Matr. nr.	Ejerlav	Beliggenhed	J. nr.
3 ag	Bistrup	Birkebakken 54	B. 14.349

Ansøgerens navn	Bygherrens navn	Bebyggelsens art
Bertel Udsen, Bjælkevangen 15, Hjortekær, 2800 Lyngby.	Jørgen Jensen, Birkebakken 54, 3460 Birkerød.	Eenfamiliehus, carport og skur.
		Sagen modtaget den 3.9.70

Arkitekt Bertel Udsen fik i 1969 byplanmæssig godkendelse til et skitseprojekt for en beboelsesbygning ofr ejendommen matr.nr. 3 aq Bistrup, Birke-bakken 54. Projektet blev oprindeligt godkendt sammen med et projekt på ejendommen matr.nr. 3 ad Bistrup. De 2 bebyggelser påtænkes sammenbygget over skel. Bebyggelsen på 3 ad Bistrup blev imidlertid opgivet. Til lovliggørelse af bebyggelsen på matr.nr. 3 aq Bistrup blev der fastlagt et niveauplan i kote 41,o5 for beboelsesbygningen og i 42,45 for garagens vedkommende. Byrådet meddelte i marts 197o arkitekten principi godkendelse til et ændret projekt, idet det forudsattes, at højderne måltes fra det tidligere fastsatte niveauplan i 41,o5. Indgangspartiet fik gulvkote 4o,7o, gulvkote i havestue i 41,7o og underetage kote 39,1o.

BYGGETILLADELSE

Landmåling og nivellement til terræn og tag og gulvkoter.

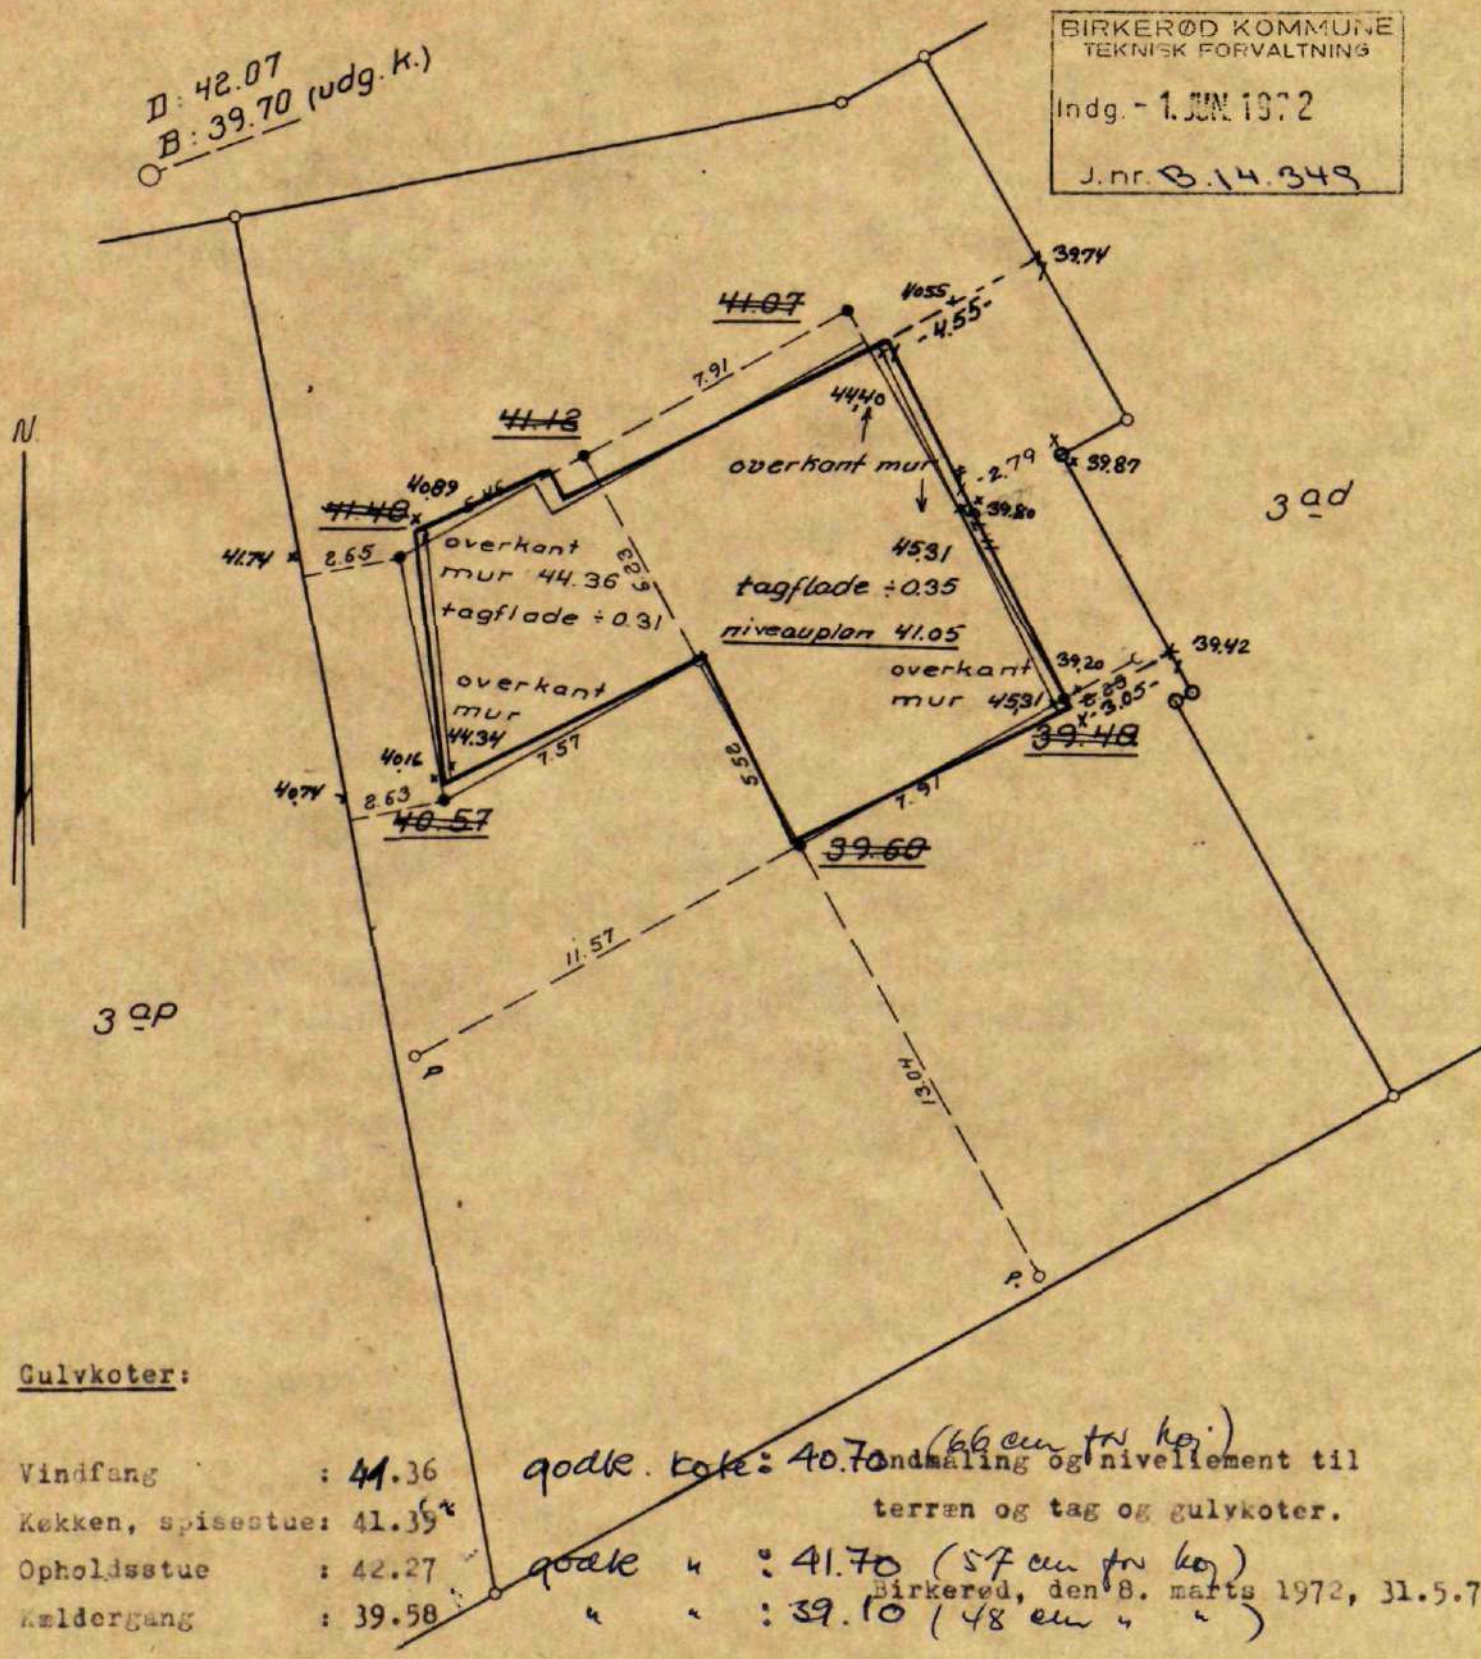
Ved efternivellement er det konstateret, at de tilsvarende koter er henholdsvis: indgangsparti 41,36 (66 cm for højt), havestue 42,27 (57 cm for højt) og underetage 39,58 (48 cm for højt). Samtidig er bebyggelsen drejet på grunden, således at afstandene til skel er ændret.

Gulvkoter:

Vindfang	: 41.36
Køkken, spisestue	: 41.39
Opholdsstue	: 42.27
Kældergang	: 39.58

godk. kote: 40.70 (66 cm tør kø.)

godk. " : 41.70 (57 cm tør kø)

" " : 39.10 (48 cm " ")

T.F. indstiller, at der efter omstændighederne dispenseres til byggeriet, således som det er blevet udført.

den 16. JUN. 1972 sag nr. 17244 Indstillingen tiltrådt.

Indmåling og nivellement til terræn og tag og gulvkoter.

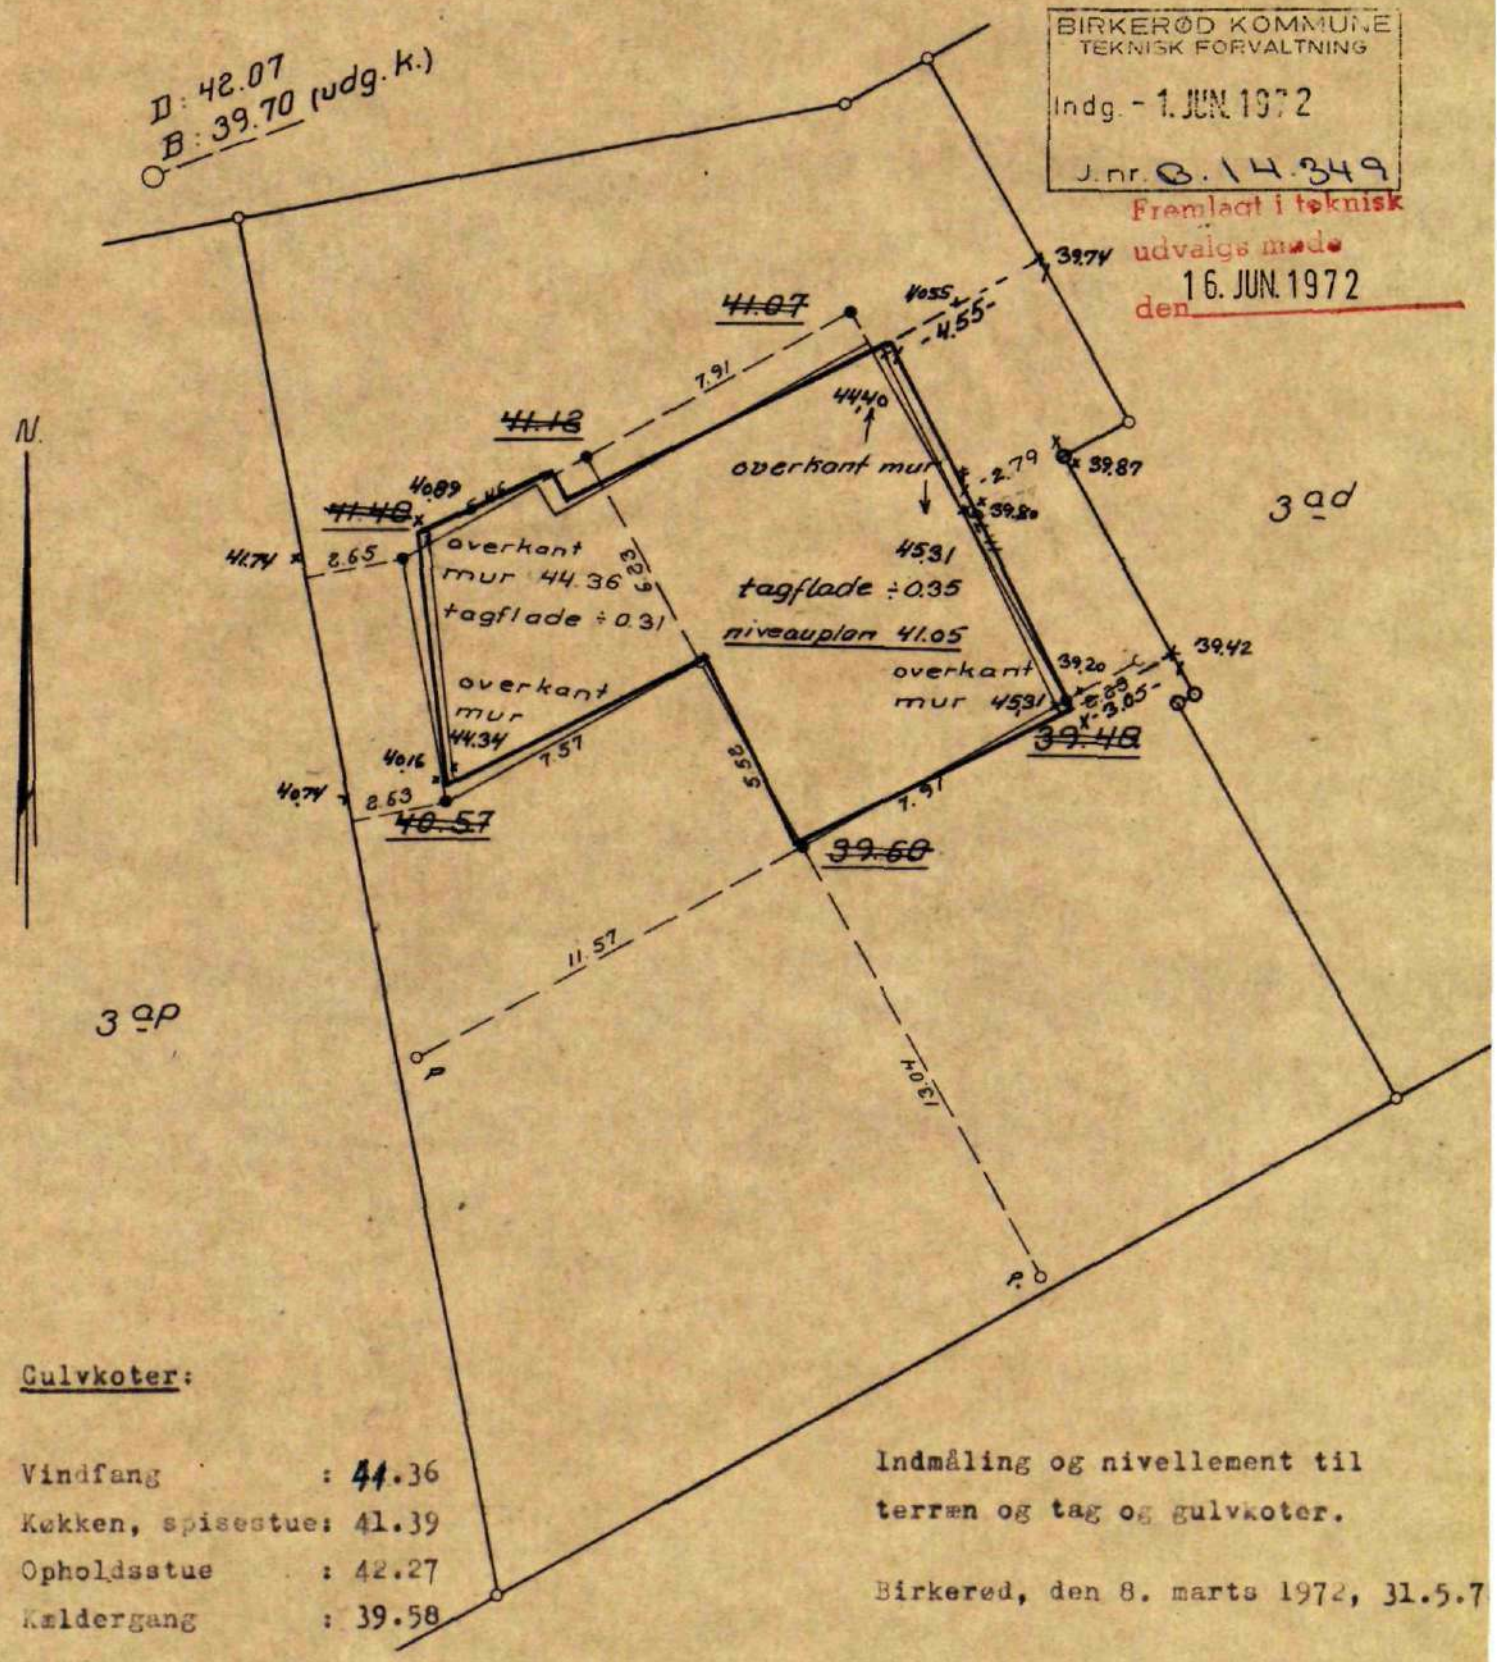
Gulvkoter:

Vindfang	: 44.36
Køkken, spisestue	: 41.39
Opholdsstue	: 42.27
Kældergang	: 39.58

Fremlagt i teknisk udvalgs møde den 16. JUN. 1972

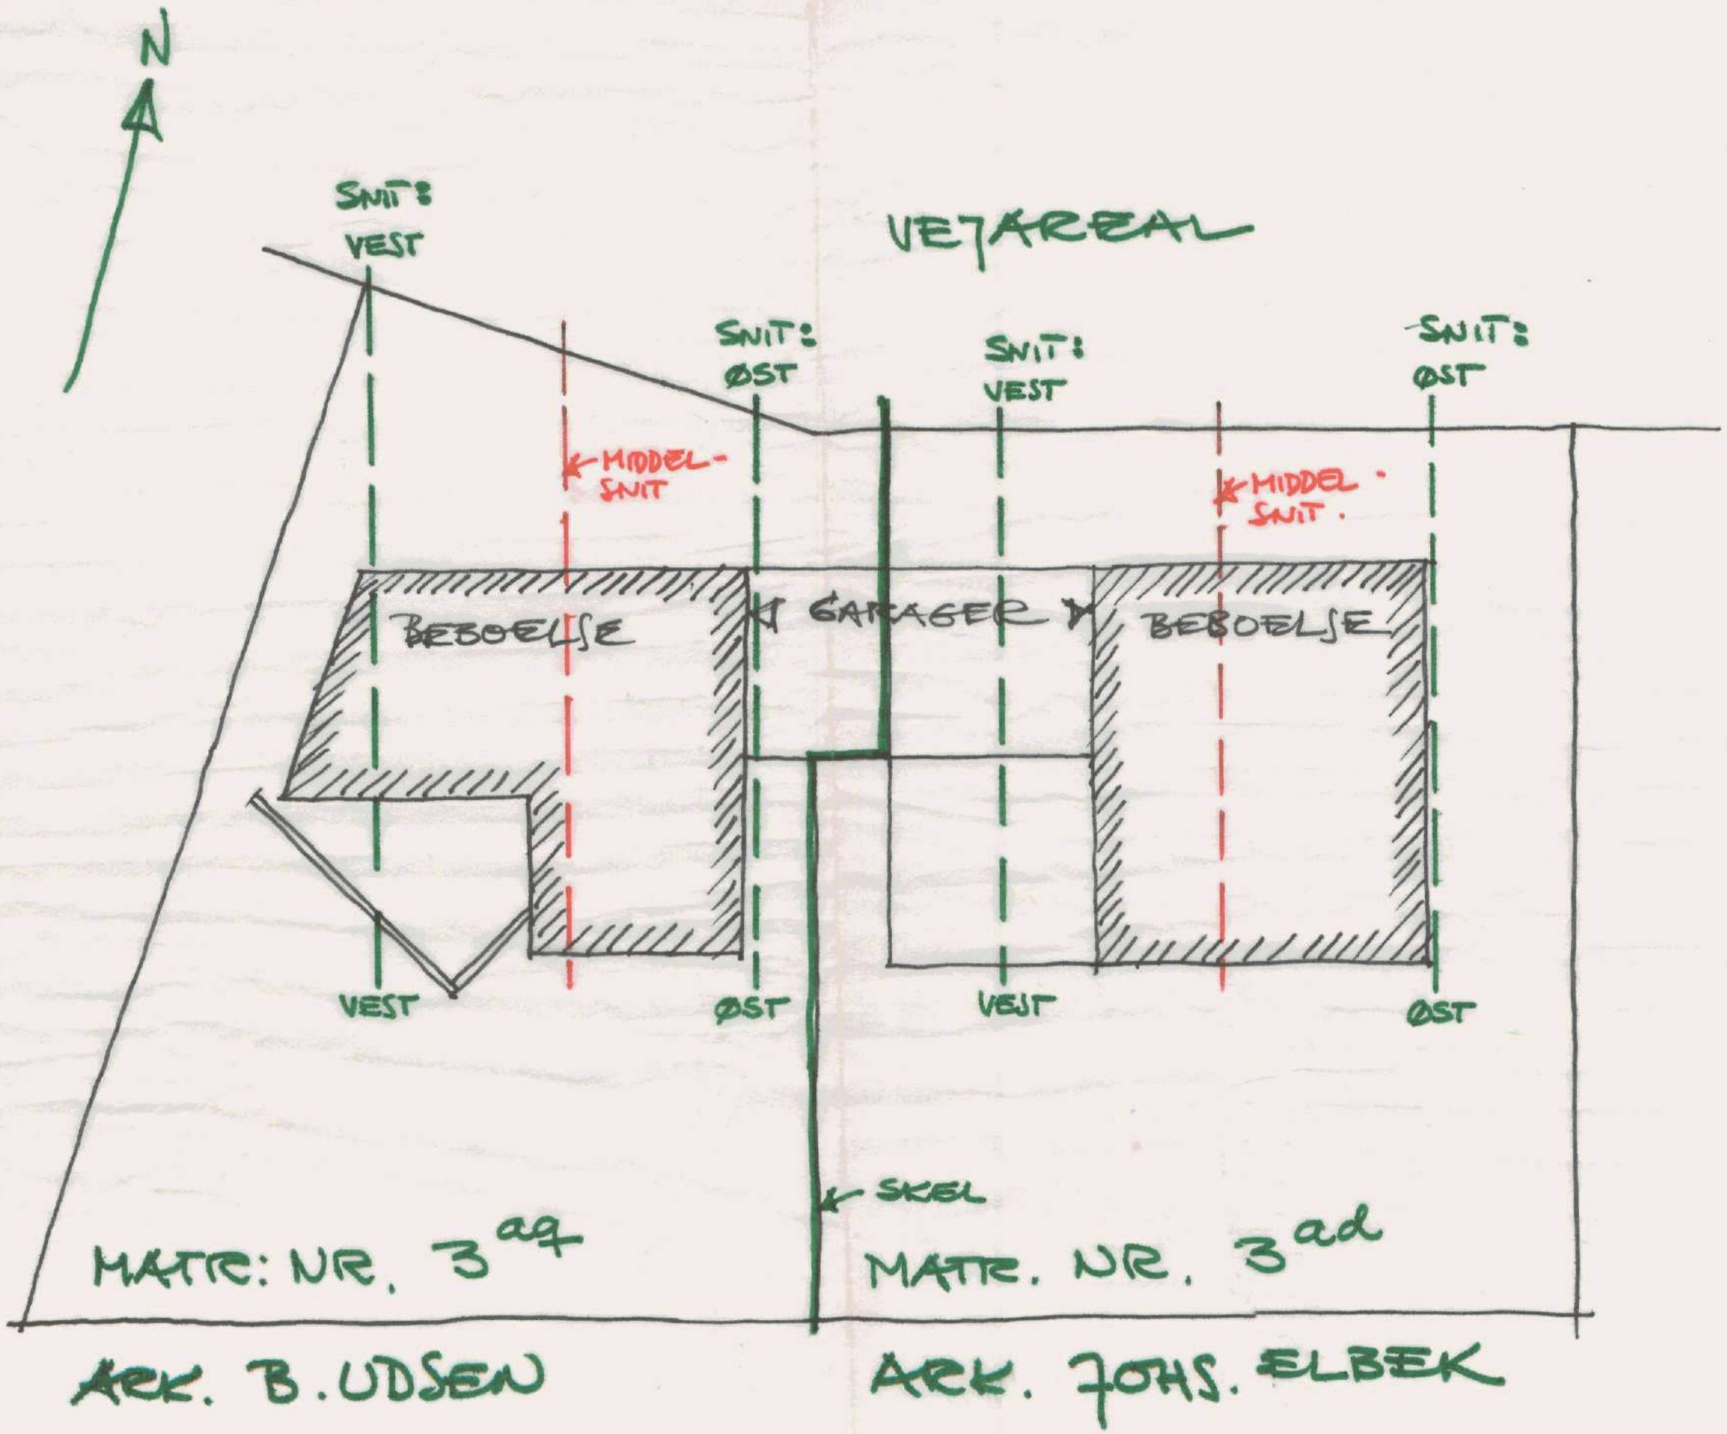
251 A_1 Villa Jørgen Jensen, Birkebakken 54, Bistrup. 24.4.1972.
Matr. nr. 3^{aq} af Bistrup. Byggesag nr. B. 14.349.

ØSTSIDE.

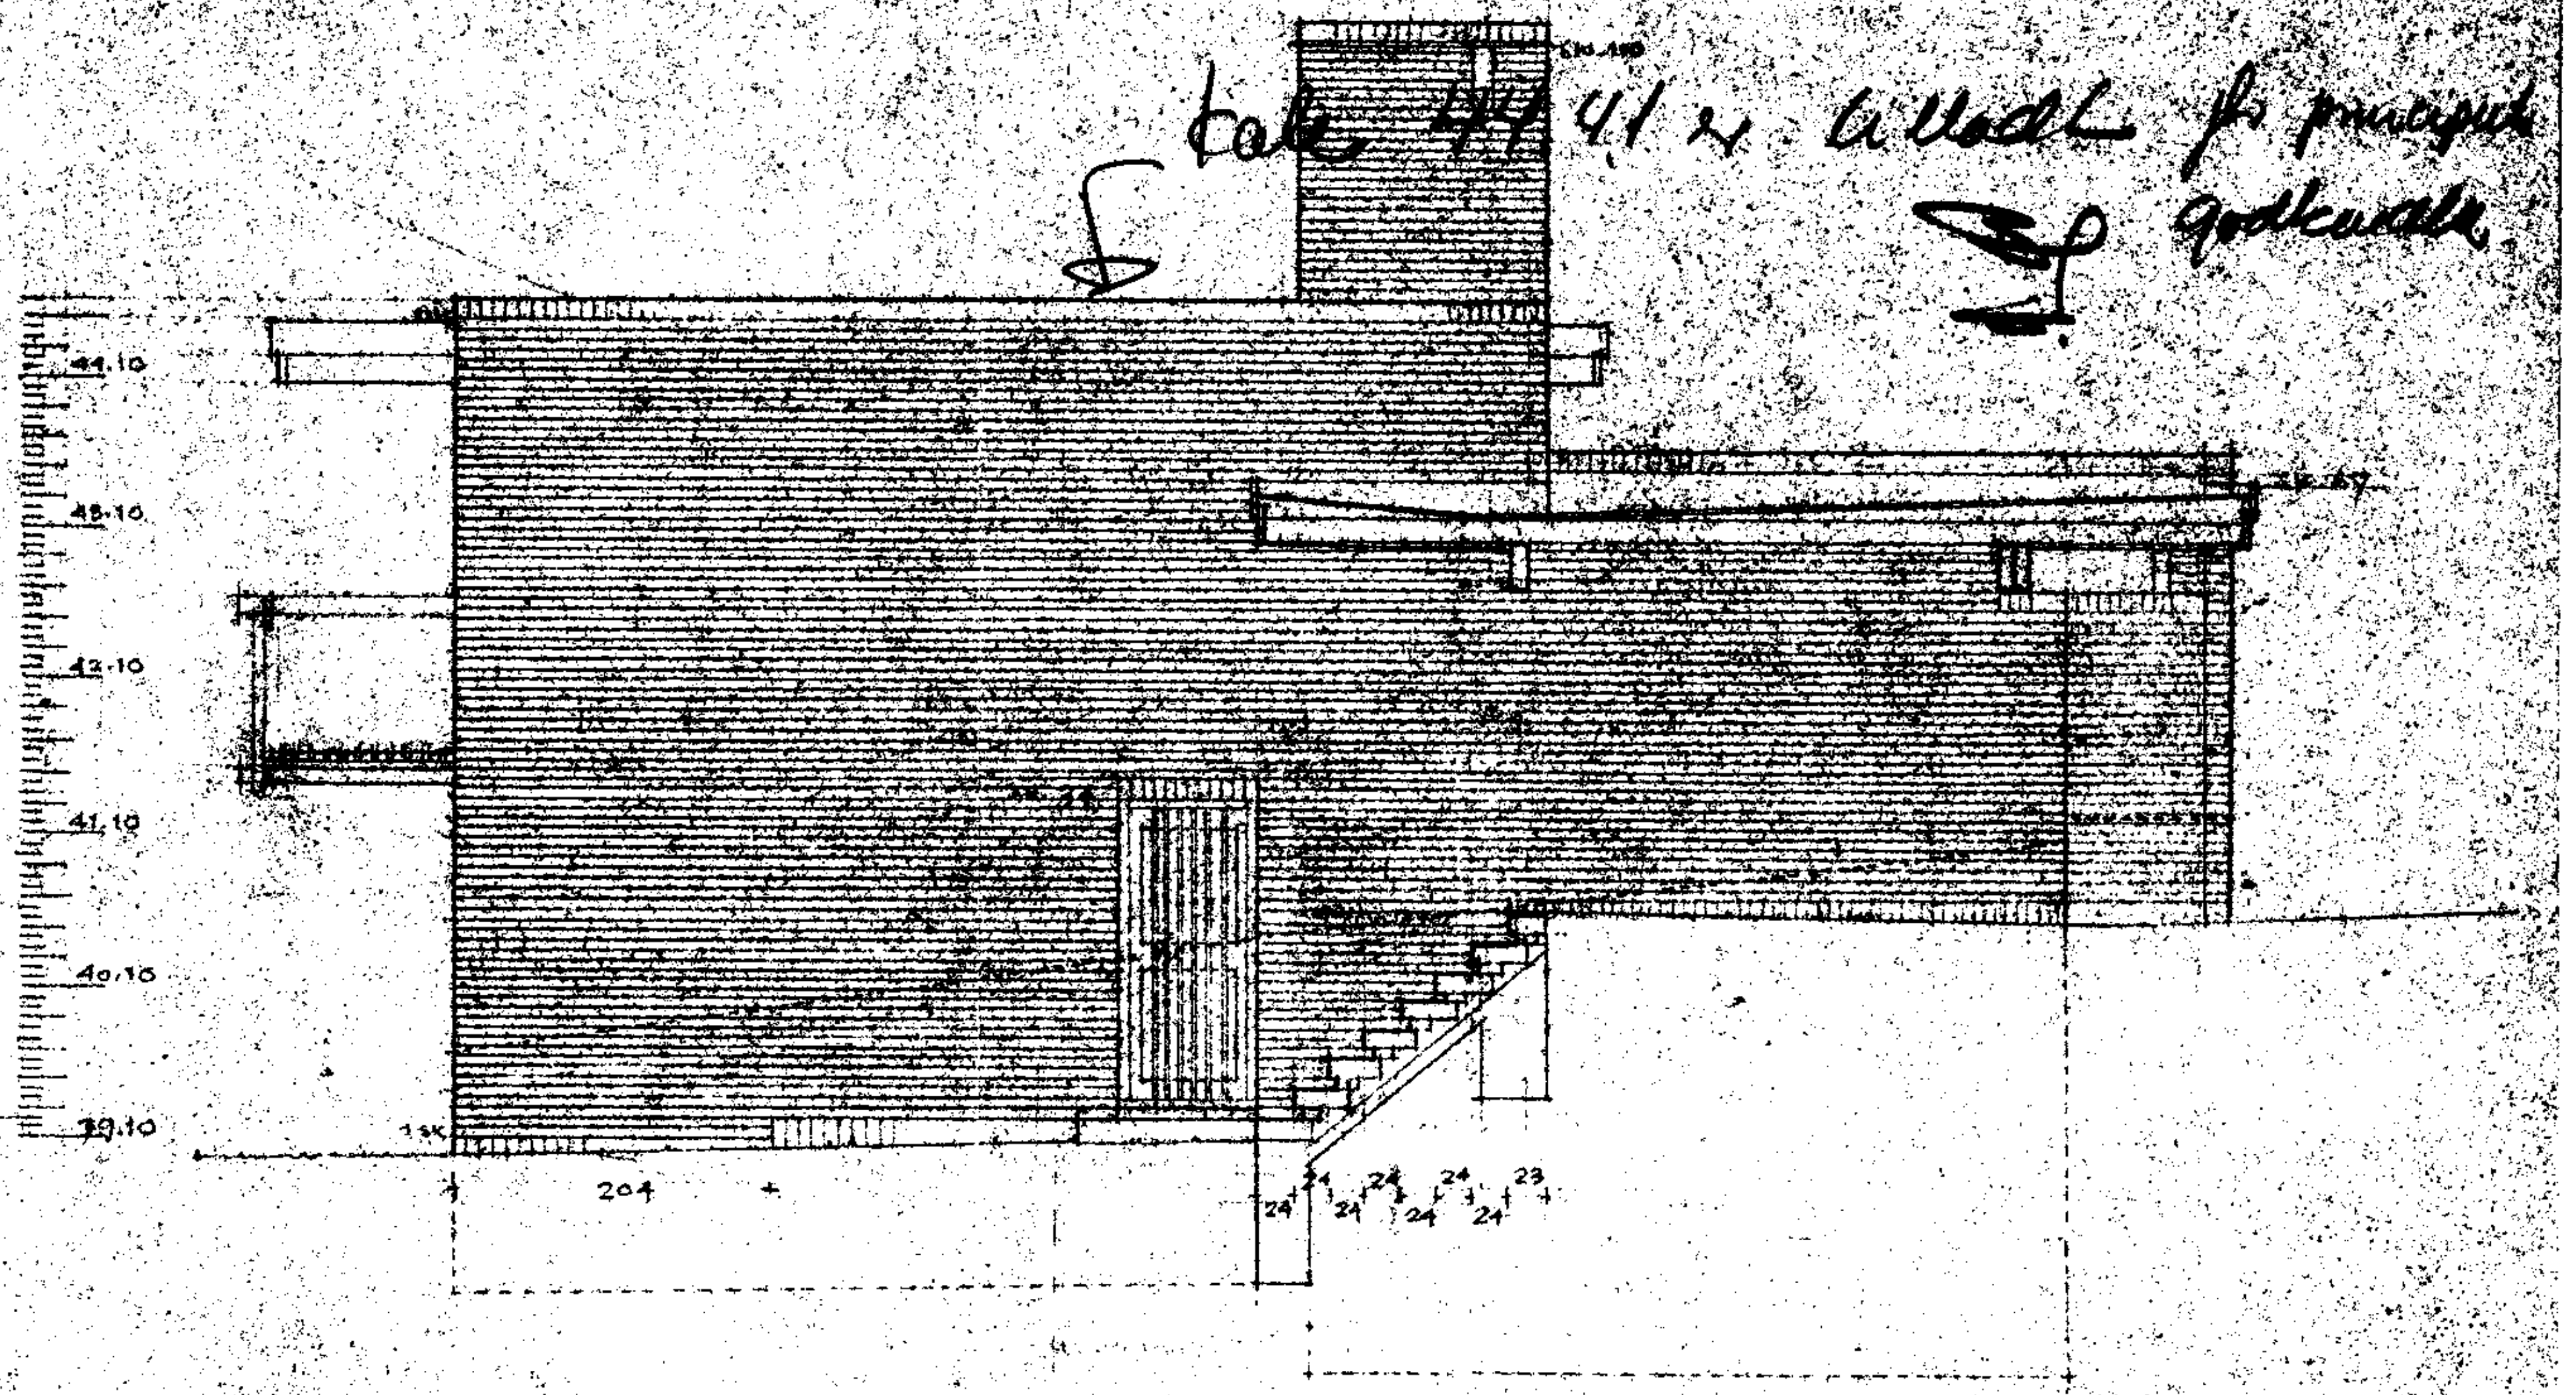
kote 41.41 er tilladt for principiel godkendelse
